Revisionsamt Wiesbaden **Grundschule Wettinerstraße**

Neubau
Vierzügige Grundschule mit Zwei-Feld-Sporthalle

Bericht zur Plausibilitätsprüfung der Entwurfsplanung LP3

Stand: 31.05.2022

Einbringungsschacht - Technische Einbringung Lüftung

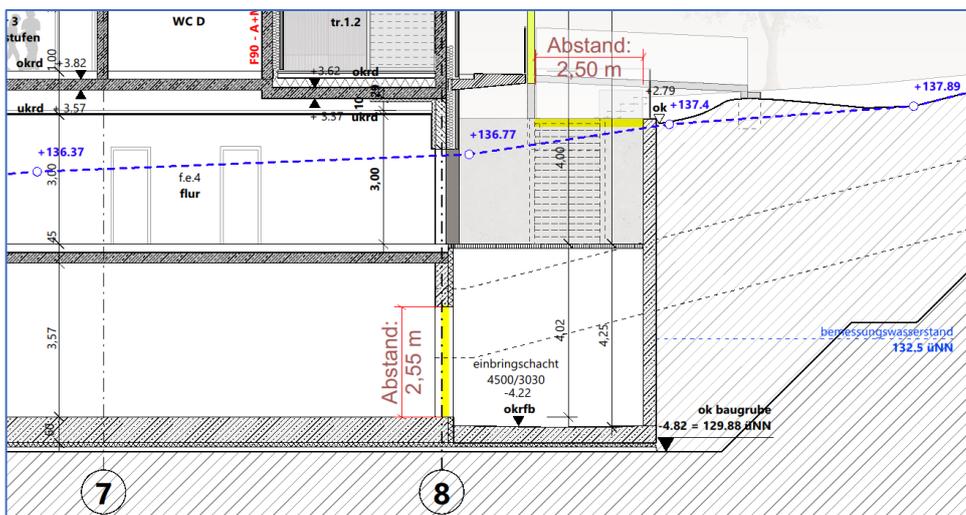
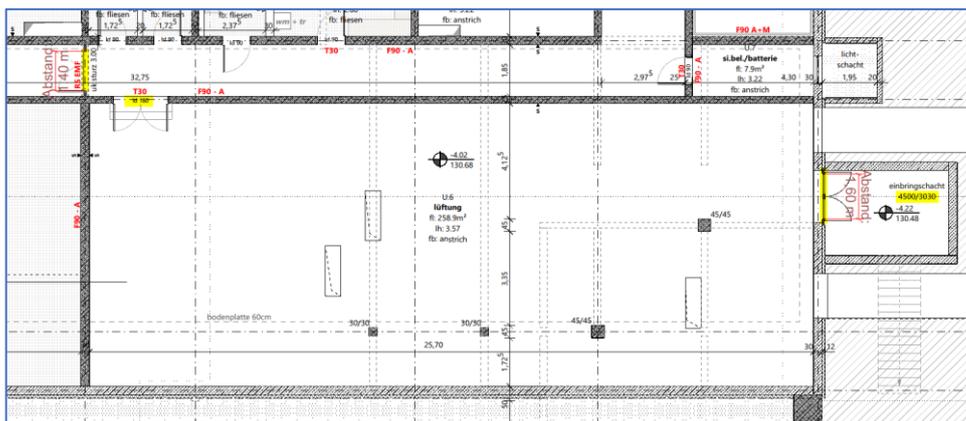
- D.36 Der vorgesehene Einbringungsschacht mit den ausgewiesenen Maßen 4500/3030 mm scheint in der Praxis aufgrund der überkragenden Fluchtbalkone deutlich eingeschränkt auf maximal 2500/3030 mm. Die Türbreite des Einbringungsschachtes liegt mit 160 cm unter dem Zugang zur Technikzentrale, welche 180 cm aufweist. Weitere Türen im UG, die über den Erschließungsgang verbunden sind, liegen bei ca. 90 bis 140 cm. Die erforderlichen Türbreiten sind zu prüfen.
- D.37 Die lichte Einbringungshöhe über dem Einbringungsschacht liegt bei 255 cm und damit ca. 100 cm unter der lichten Raumhöhe. Es ist nachzuweisen, dass die vorgesehenen Einbringungsflächen ausreichend für die technische Anlage ist. Im Grundriss und Schnitt sind die Maße der Anlagen überschlägig einzutragen, inkl. Wartungs- und Bedienflächen.

Barrierefreiheit - Rampen- und Schwellenausbildung

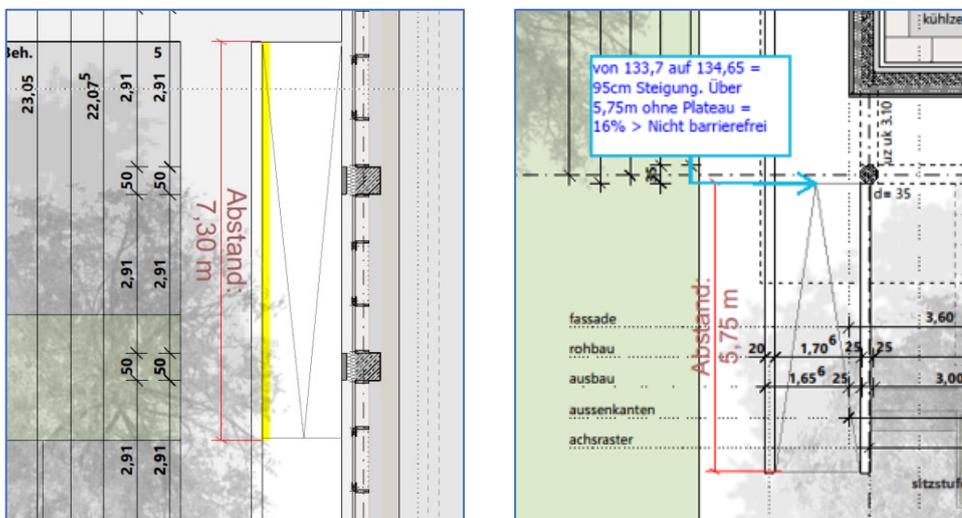
D.38 Die Rampenlängen entlang der Westseite des Gebäudes überschreiten mit ca. 7,30 m die zugelassenen maximalen Längen von 6,0 m hinsichtlich der Barrierefreiheit. Dies betrifft beide Rampenanlagen und sollte angepasst werden. Das anschließende Podest erfüllt die Längenanforderungen von 1,5 m. Die Rampenausbildung neben den Fahrradstellplätzen weist eine Länge <6,0 m auf, hat jedoch eine Neigung von 16 % auf und überschreitet die maximal zulässigen 6 % zur Sicherstellung der Barrierefreiheit.

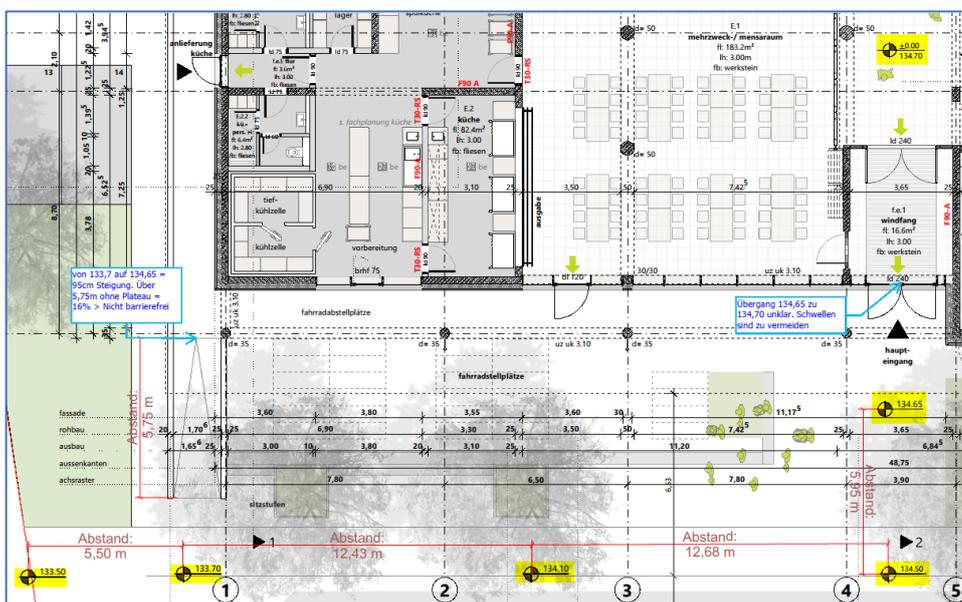
D.39 Die Höhenniveaus im Außenbereich entsprechen im Weiteren den zulässigen Steigungsverhältnissen, Zwischen dem Außenraum Haupteingang und dem Foyer besteht ein Versprung von 5 cm. Eine Schwellenausbildung ist zu vermeiden.

Öltank / Raum unter Stufenanlage

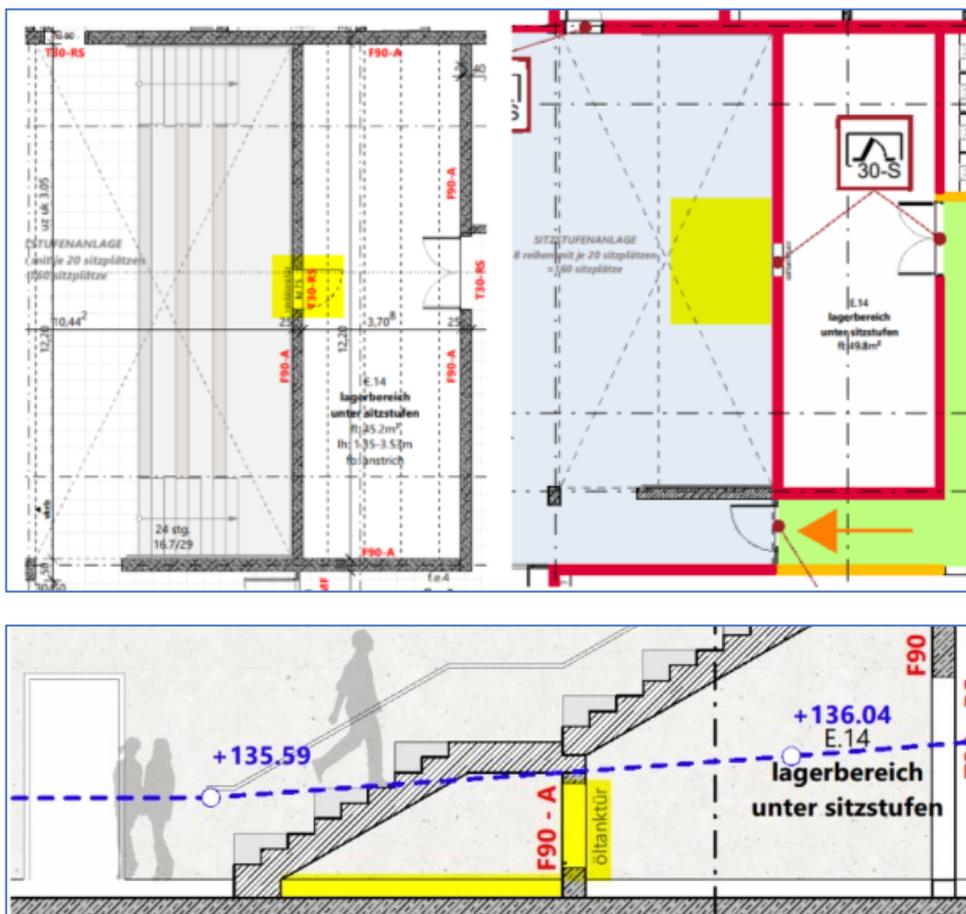
- D.40 Der Raum unter der Treppenanlage scheint nicht ausgeplant und in den Planunterlagen der Objektplanung und des Brandschutzes nicht ausreichend kongruent. Der Raum mit seiner Nutzung ist auszuplanen.

Mobilwand

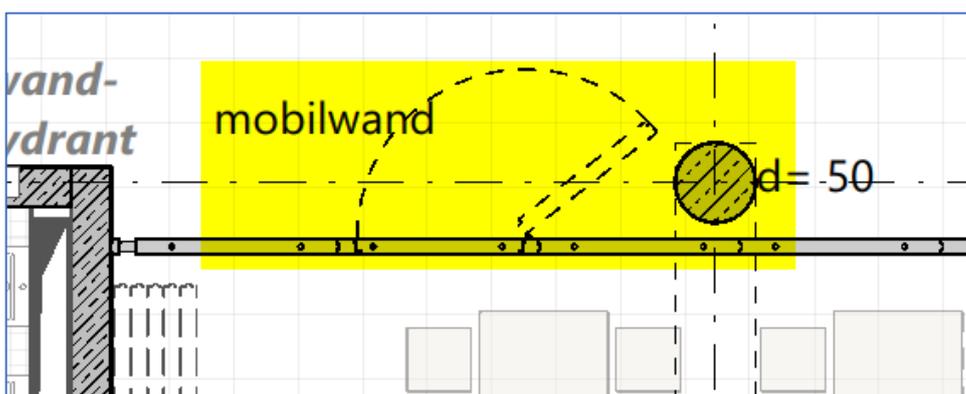
- D.41 Wir empfehlen zu prüfen, ob aufgrund der Lage, Modulgröße und des Mechanismus beim Öffnen und Schließen der Mobilwand mit den Stützen kollidiert.

Lagerflächen

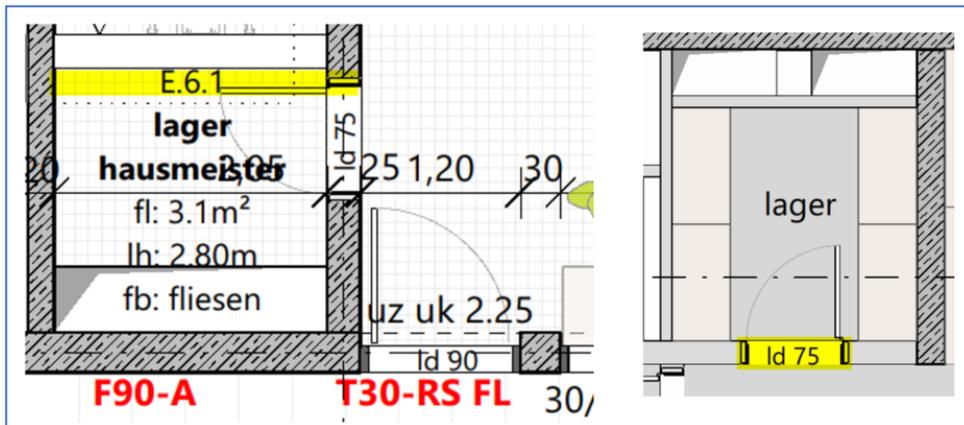
- D.42 Hinsichtlich der Lagerflächen empfehlen wir die Lage, Türaufschlagsrichtung und Breite von Türen hinsichtlich nutzbarer Wandflächen und erforderlicher Breite, z.B. Paletten, zu überprüfen.

Wasseranschlüsse für Kunsträume

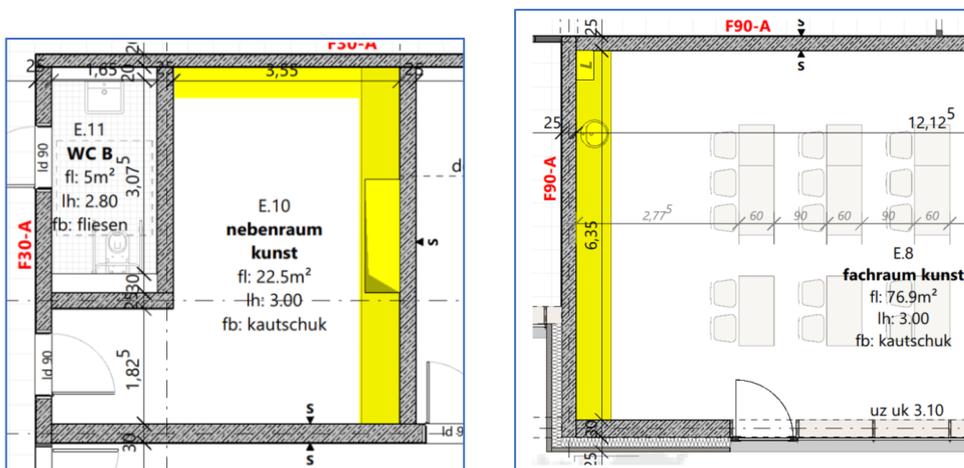
- D.43 Wir empfehlen zu prüfen ob ein Wasseranschluss für den Nebenraum Kunst E.10 erforderlich ist und ob ein Waschbecken für den Fachraum Kunst E.8 bei 25 Kindern ausreichend für die Nutzung ist.

Sanitäranlage

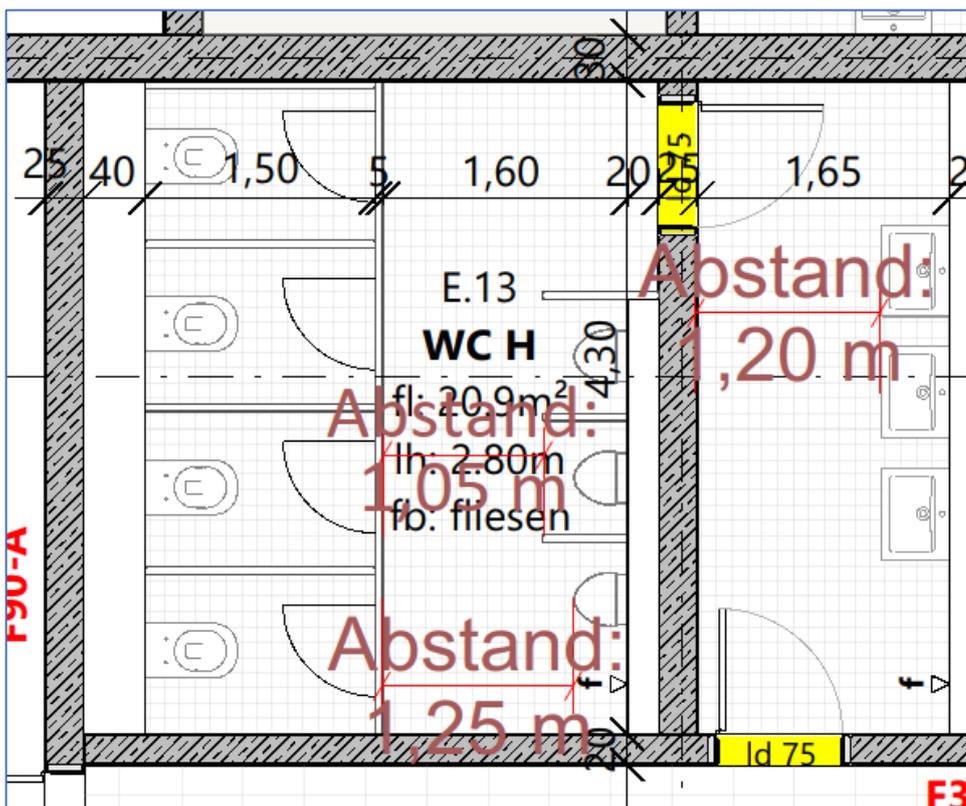
- D.45 Wir empfehlen für einen Neubau auch im Sanitärtrakt breitere lichte Türbreiten zu berücksichtigen. Die tatsächlichen Durchgangsbreiten zwischen Sanitärobjekten sind in der Vermaßung zu berücksichtigen, auf kindergerechte unterschiedliche Installationshöhen ist zu achten.

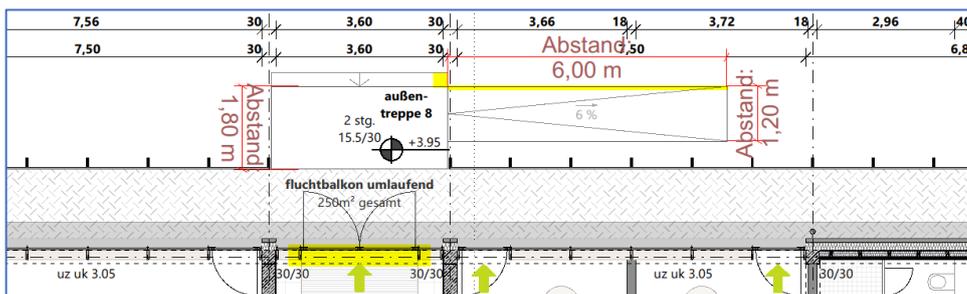
D.48 Wir weisen darauf hin, dass auch hier zwischen Außen- und Innenraum ein Höhendelta von 5 cm besteht. Dieses kann nicht über eine Türschwelle gelöst werden.

Zugänglichkeit Achse E-D

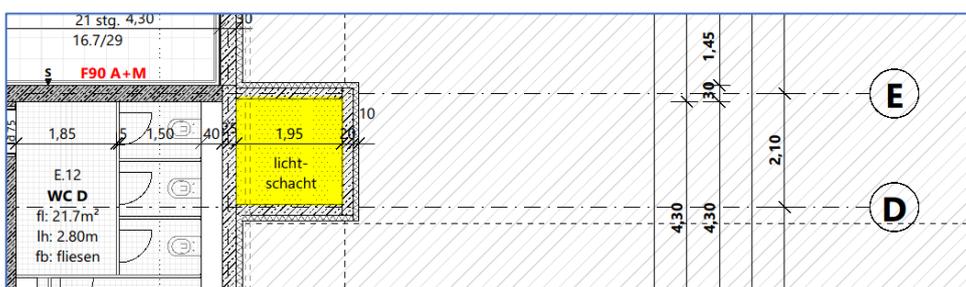
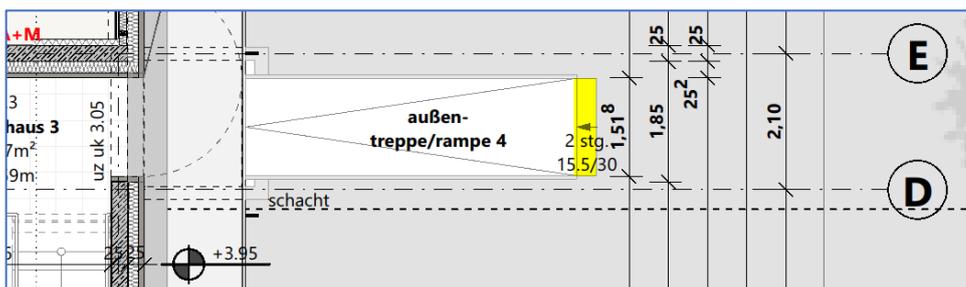
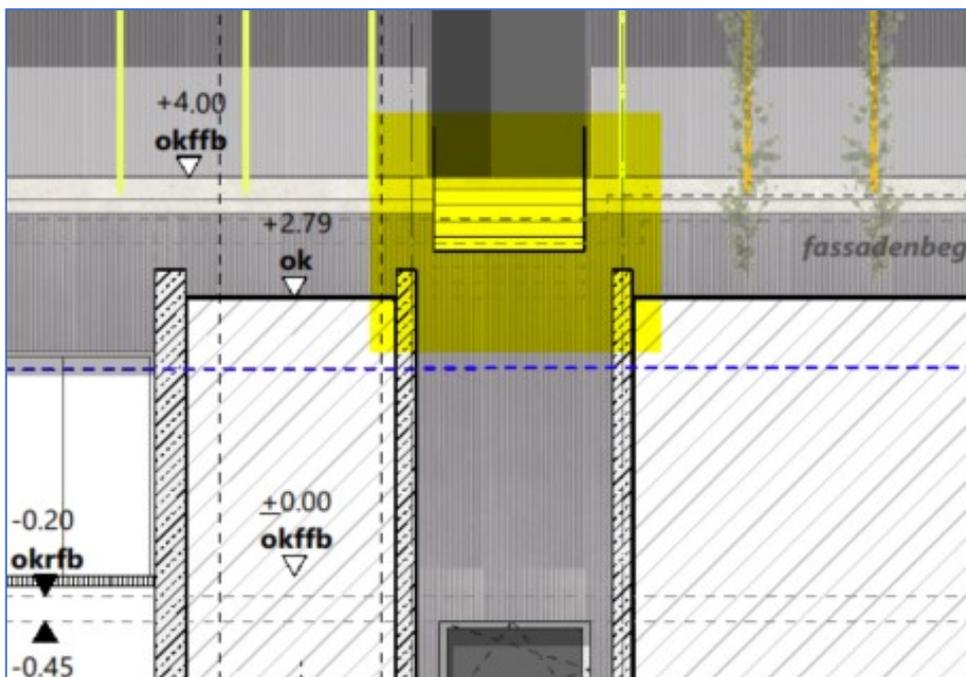
D.49 Die nachfolgend dargestellte Situation ist unklar und widersprüchlich. Während in der Ansicht eine Treppenanlage über dem Lichtschacht geplant ist, zeigt der dazugehörige Grundriss eine kombinierte Stufen-Rampen-Anlage. Inwiefern durch jedwede Überdeckung die Funktion des Lichtschachtes eingeschränkt wird und wie die scheinbar kragende Konstruktion der Rampe auszuführen ist, ist darzulegen.

Vertraulichkeit

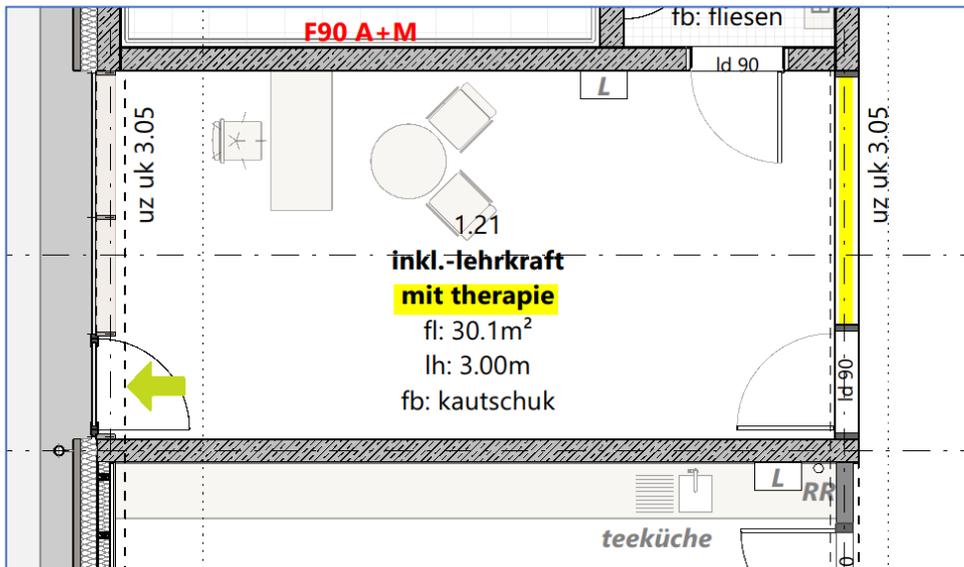
- D.50 Der Raum 1.2.1 wird unter anderem für die Therapie genutzt. Wir empfehlen aufgrund der geplanten Nutzung einen Sichtschutz, mindestens eine Verdunklungsoption, um die Flexibilität in der Raumnutzung beizubehalten. Alternativ schließen des Raums mit der Trockenbauwand.

Ausstattung der Klassenzimmer

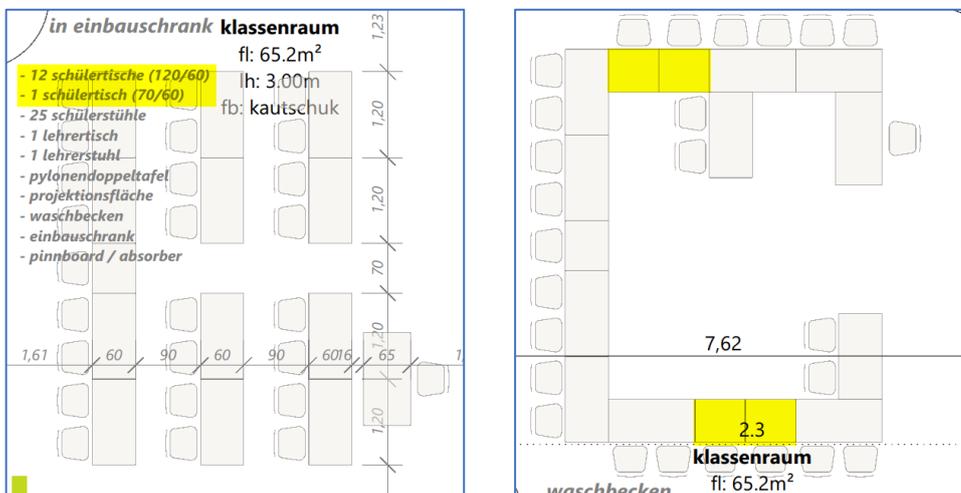
- D.51 Die Vorgabe bzgl. der Klassenzimmerausstattung hinsichtlich der Tische weicht in den einzelnen Klassenräumen ab, wir empfehlen die Überprüfung auf Gleichstellung.

Erreichbarkeit Fenstergriffe

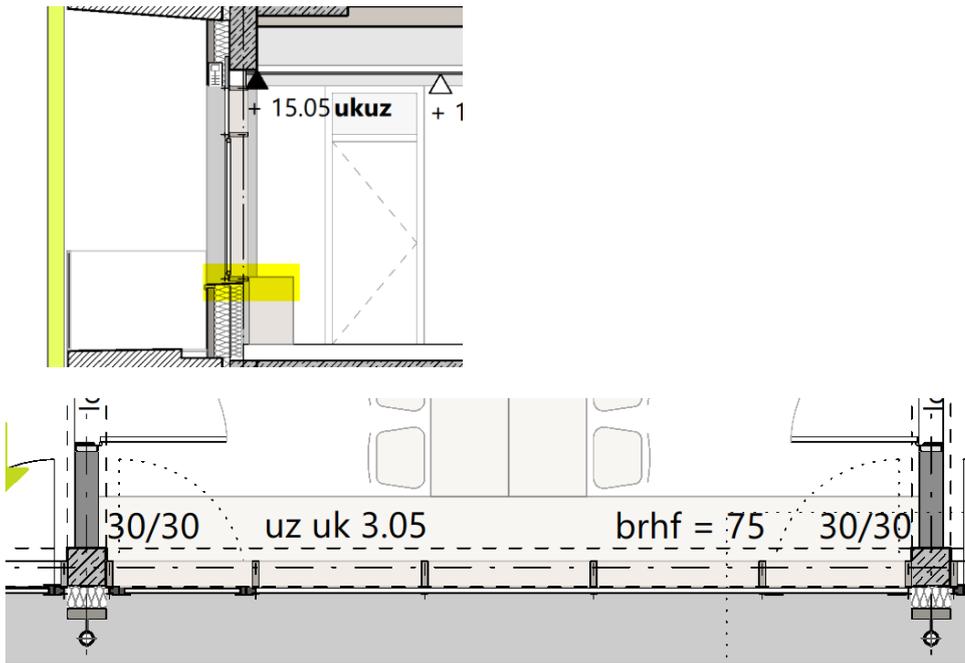
D.52 In ausgewiesenen Räumen gibt es scheinbar eine Art Sitzbank/Brüstung vor der Fassade. Wir empfehlen sowohl mit Blick auf Höhe und Breite zu prüfen, inwiefern Einschränkungen bei der Zugänglichkeit der Fenstergriffe, insbesondere für Kinder, bestehen.

Einhausung Technik und Befestigung / Aufständering

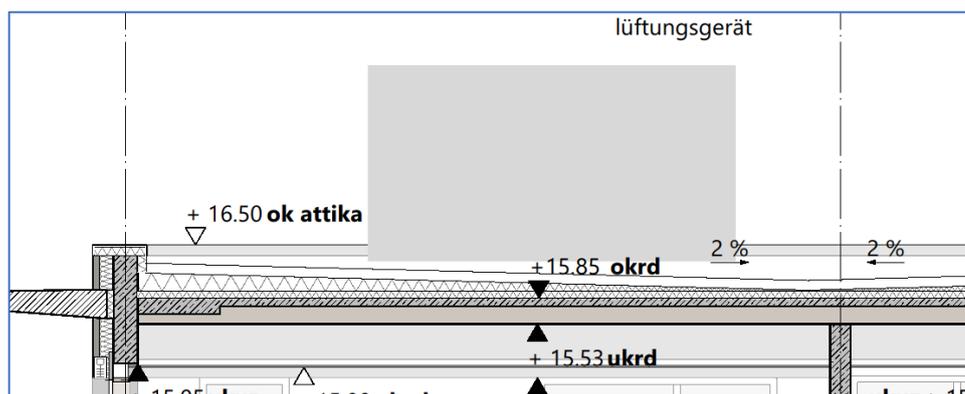
D.53 Die Lüftungsgeräte sind in den Schnitten schematisch dargestellt, es gibt abweichend in den Unterlagen Angaben dazu, ob diese eingehaust werden sollen (um darüber PV aufzustellen) oder die Geräte ohne Einhausung aufgestellt werden. Die Art der Aufstellung (Auf Dach / Auf Rohdecke) und damit verbundene, möglicherweise erforderliche Entkopplungsmaßnahmen (Schallübertragung) sind zu prüfen.

Durchbiegungen Zustand II

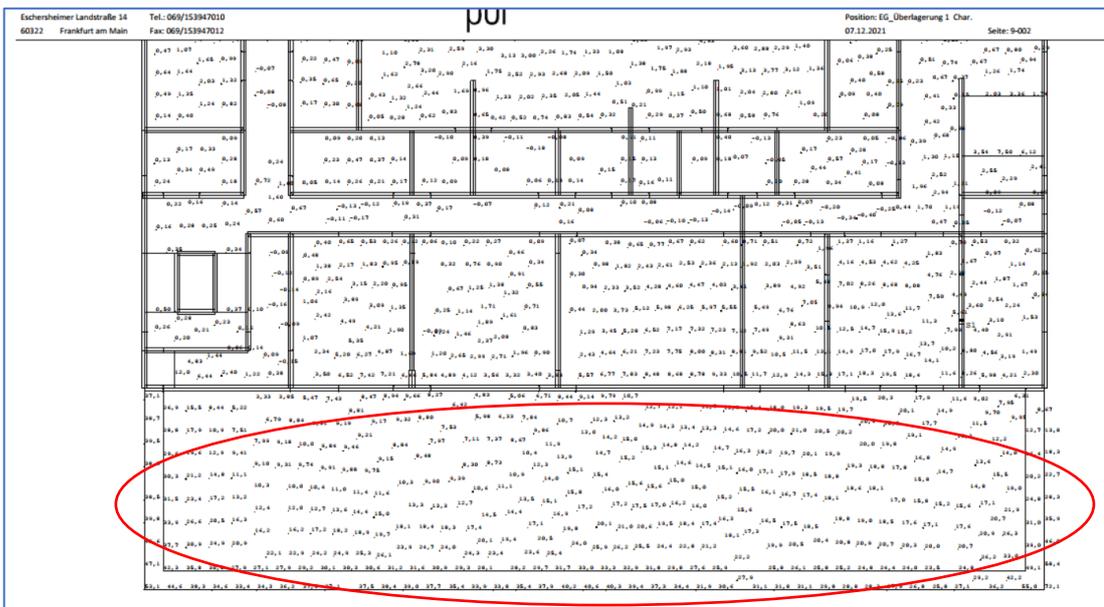
D.91 Die berechneten und aufgezeigten Verformungen sind in Teilbereichen sehr hoch, der Umgang mit diesen Ergebnissen wird nicht beschrieben.

Aufschlagsrichtung von Türen

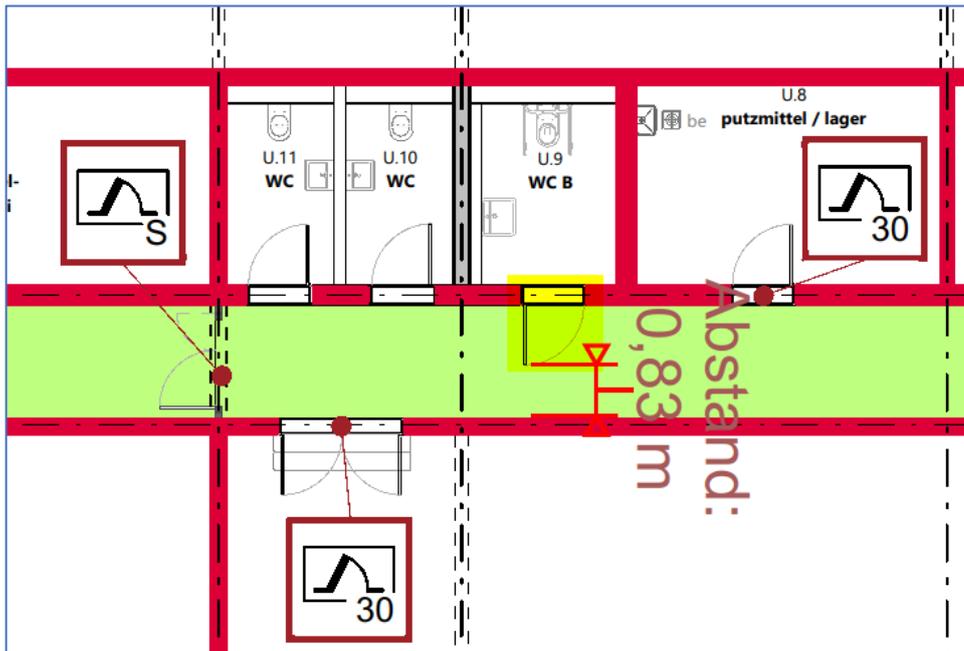
- D.116 Nach MSchulbauR 3.4 darf „die erforderliche nutzbare Breite der notwendigen Flure und notwendigen Treppen [...] durch offenstehende Türen, Einbauten oder Einrichtungen nicht eingeengt werden“. Wir bitten zu prüfen ob die markierte in den Flur ragende Türe nicht auch selbstschließend auszuführen ist.
